我孫子市クリーンセンター整備事業に係る環境影響評価準備書

第1回委員会及びその後に寄せられた質疑・意見に対する事業者の見解

令和元年7月19日提出

我孫子市

図1 土壤汚染状況調査及び
詳細調査範囲、区画

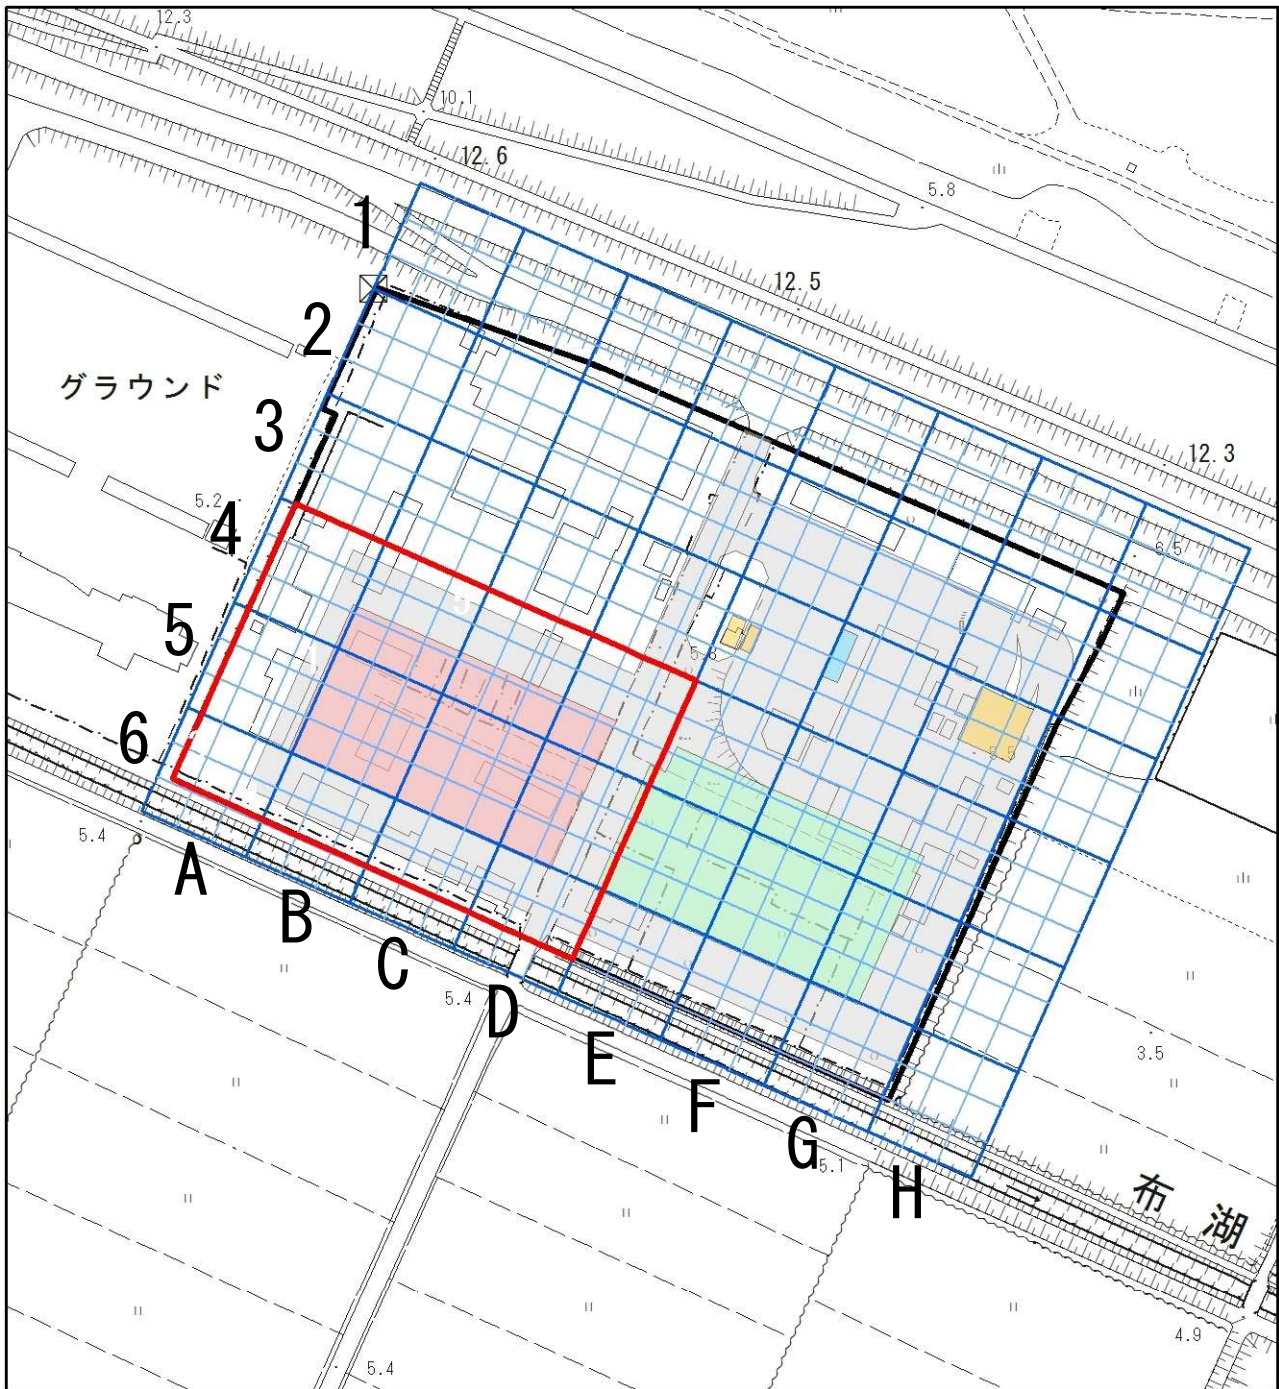
No.	項目	細目	質疑・意見の概要	事業者の見解
30	土壌	調査、環境保全措置	<p>(5月17日委員会での質疑・意見)</p> <p>土壌汚染状況調査及び詳細調査の結果を見ると、鉛及びその化合物の含有量350mg/kgや220mg/kgといった数値は、かなり高い数値であり、砒素及びその化合物も、その性質上非常に注意すべき物質である。また、準備書には基準が超過したものだけが記載されているが、超過していないものも記載する必要がある。まずは対象事業実施区域の地歴を正確に確認し、これらの物質の基準超過要因を把握した上で、工事の実施の際には確実な対策が必要である。</p>	<p>(5月17日委員会での回答の追加回答)</p> <p>ご指摘の基準を超過しなかった物質も含むエリアⅠで実施した土壌汚染状況調査及び詳細調査の調査結果は、別添の補足資料に示したとおりです。また、これは評価書の資料編へ記載いたします。</p> <p>対象事業実施区域の地歴につきましては、準備書の7-313ページ「ウ. 地歴の状況」に記載の内容を確認しており、人為由来の汚染である可能性が高いと考えております。</p> <p>工事の実施の際には、鉛及びその化合物の含有量等、ご指摘の調査結果を鑑み、土壌汚染対策法に基づく適切な対策を、確実に実施してまいります。</p>
31	日照障害	予測・評価	<p>(6月28日現地調査での質疑・意見)</p> <p>西側に隣接する施設は何か。施設の東側に新廃棄物処理施設が建設されると日影の影響があるのではないか。</p>	<p>(6月28日現地調査での回答)</p> <p>一部事務組合が運営する障害者福祉施設です。そのため、新廃棄物処理施設はできるだけ離して設置し、緑地も配置する計画としています。</p> <p>日影については、日照障害として予測評価を行っています。準備書の7-332ページ図7-2-105に示したとおり、1時間の等時間日影が少し重なりと予測しました。周辺は用途地域の定めがなく日影規制はありませんが、一番厳しい基準を援用したとしても、その基準を満足する予測結果となっています。</p>

- ▶対象事業実施区域では、「新廃棄物処理施設建設に伴う地歴調査業務委託（地歴調査）報告書」（平成29年8月 中外テクノス株式会社）による地歴調査の結果、「土壤汚染が存在するおそれが比較的多いと認められる土地」が確認されました。その範囲と工事により掘削する「地下構造物（雨水流出抑制施設・ごみピット等）計画位置」とが重複し、調査可能な1地点（E1）において、「土壤の汚染に係る環境基準について」（平成3年8月、環告第46号）、「ダイオキシン類による大気の汚染、水質の汚濁及び土壤汚染に係る環境基準について」（平成11年12月、環告第68号）に基づき、試料の採取・分析を実施しました。その結果は、準備書7-306ページに示すとおりであり、土壤の汚染に係る環境基準に定める物質及びダイオキシン類は、全て環境基準を満足していました。
- ▶地歴調査の結果を踏まえ、新廃棄物処理施設の建設箇所を含む範囲（エリアI）において、土壤汚染状況調査及び詳細調査を実施したことから、これを既往調査として準備書で整理しました。この調査では、地歴調査結果を参考に、対象事業実施区域の土地利用の履歴や特定有害物質の使用等の状況等の情報を把握し、試料採取等の対象とすべき特定有害物質の種類の特異性、土壤汚染のおそれの区分の分類を確認したうえで、第一種特定有害物質を対象とした土壤ガス調査及び土壤・地下水調査、第二種特定有害物質を対象とした土壤・地下水調査を実施しました。その結果、砒素、鉛、ふっ素による土壤汚染が確認されました。なお、これらの物質による地下水汚染やその他の物質による土壤汚染は確認されませんでした。
- ▶エリアIにおける土壤汚染状況調査及び詳細調査の調査範囲・区画は図1に、結果は表1-1～表1-4に、それぞれ示すとおりです。
